V/Réf. : CIT/URB/AS/2019/352-69/63 (corr. Gauthier LOUNDA :)

Objet : IXELLES. Rue du Chatelain 63. Transformation d'une maison unifamiliale et division en un bureau et 3 logements. Demande de permis d'urbanisme.

Avis de la CRMS

Documents extraits du dossier de demande : à gauche : la coupe longitudinale de la situation d'origine (permis de bâtir) ; à droite celle du projet.

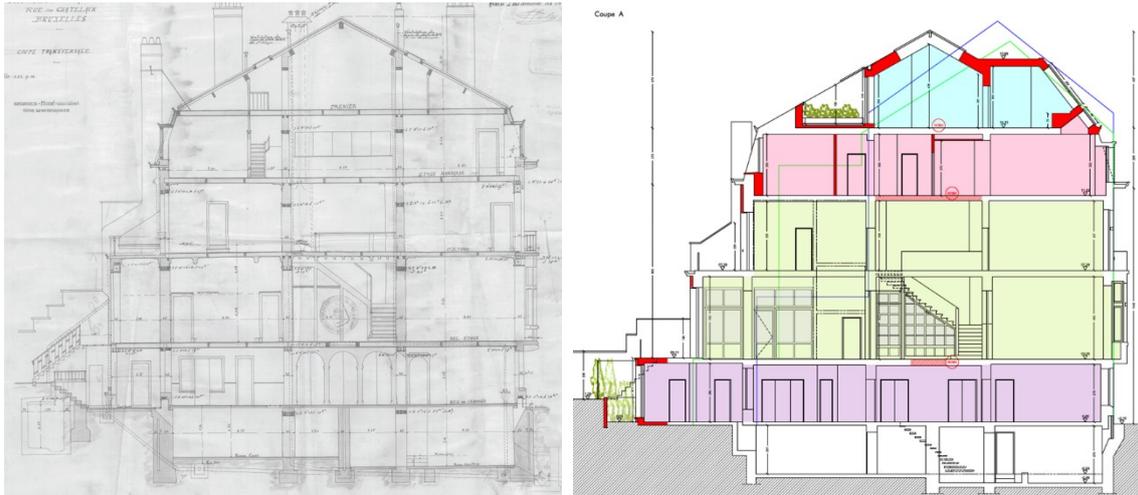
- Le grand lanterneau qui éclaire actuellement l'escalier monumental reliant les 1^e et 2^e étages serait obturé en prolongeant le plancher par-dessus et en fermant le vide qui permet de faire pénétrer la lumière naturelle depuis la verrière en toiture. Le lanterneau d'origine, équipé d'un vitrage 'perlé', serait éclairé de manière artificielle (éclairage LED). La Commission s'oppose à cette transformation qui porterait atteinte à un des éléments les plus fondamentaux du concept d'origine, à savoir l'organisation de la maison autour d'une cage d'escalier monumentale équipée d'un lanterneau qui amène la lumière naturelle au cœur de la maison. ***La CRMS demande de conserver dès lors ce principe et de restaurer soigneusement le lanterneau tout en préservant l'éclairage zénithal naturel de la cage d'escalier.***

- Le projet redessine complètement la toiture actuelle qui recevrait une forme assez atypique et qui serait équipée d'une terrasse encastrée dans le versant arrière. La grande verrière qui éclaire le puits de lumière de la cage d'escalier monumentale semble être conservée (reconstruite ?). **La transformation de la toiture ne peut être admise car elle modifierait de manière importante la typologie de la toiture d'origine en faveur d'une toiture hybride qui ne correspond pas à l'architecture de la maison. La CRMS demande de préserver la typologie traditionnelle d'une toiture à deux versants et, en conséquence, à revoir le programme des combles à la baisse.**

- Photos extraits du dossier de demande

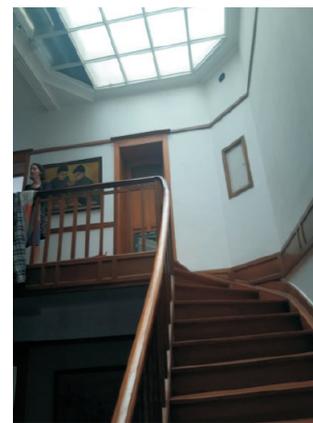
Le lanterneau au niveau du rez-de-chaussée semble également être voué à disparaître ou à être obturé dans le projet. ***Les plans n'étant pas très précis à ce sujet, la CRMS demande en tout état de cause de préserver cet élément également. Il en va de même pour le lanterneau qui éclaire l'escalier de service.***
